**PLANSKILDING
REGULERINGSPLAN KUBBALEITET**
gnr. 137/bnr. 38, 66, 69, 77, 477, 487, 185, 521 mfl.
Lindås kommune

Forslag datert 06.07.15

Reguleringsplan for Kubbaleitet, gnr. 137 / bnr. 38, 66, 69, 77, 477, 487, 185, 521 mfl.

Merknad frå Kåre Mestad gnr. 137 / bnr. 161

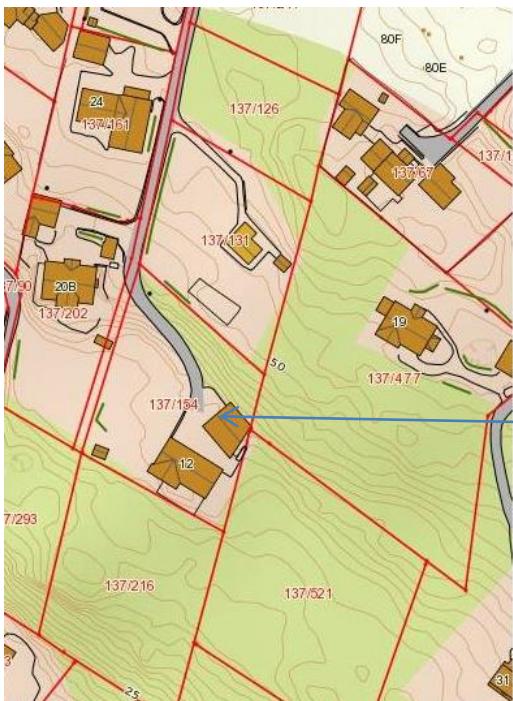
Til oversiktskart for reguleringsplan for Kubbaleitet, er grensa mot vår eigendom gnr. 137 / bnr. 161 trekket langs vegkant mot huset. Det opplysast om at grensa for gnr. 137 / bnr. 161 går om lag 5 m frå huset medan vegen går om lag 3,5 m frå huset. 1.5 m av vegrunden ligg derfor på eigendommen gnr. 137 / bnr. 161. Ønskjer derfor at reguleringsgrensa blir satt slik at reguleringsplanen ikkje omfattar noko av eigedommene.

Planleggars kommentar

Eksisterande vegbredder ligg til grunn og vegen vil ikkje verte utvida. Dersom det skal gjerast ytterlegare tiltak på denne vegen må ein rydde opp i veg- og eigedomsrettar knytt til vegen.

Merknad etter offentleg ettersyn eigar av gnr137 bnr 154 Solend 06.01.15

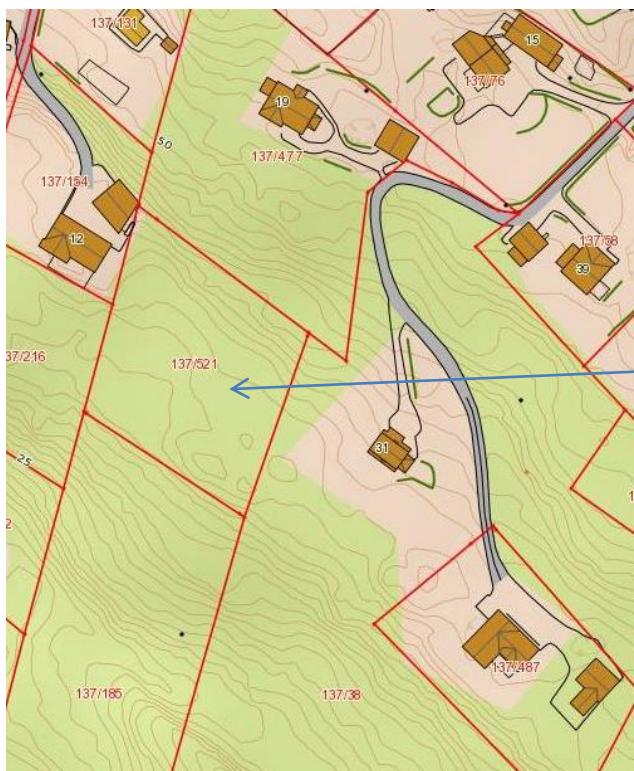
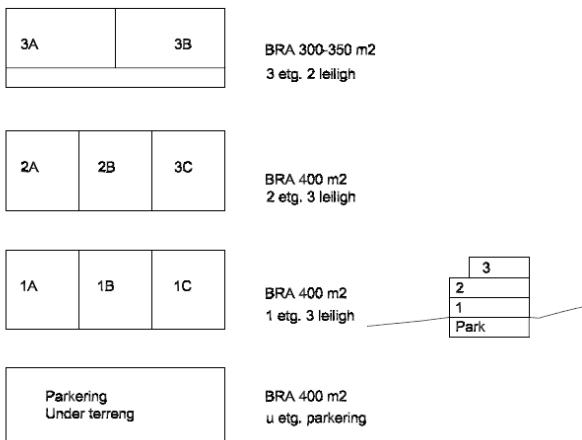
- Ønskjer reduksjon på BF11 fra 8 til 4 einingar. Tar all utsikt, der er veldig bratt på delar av tomta.

Planleggars kommentar
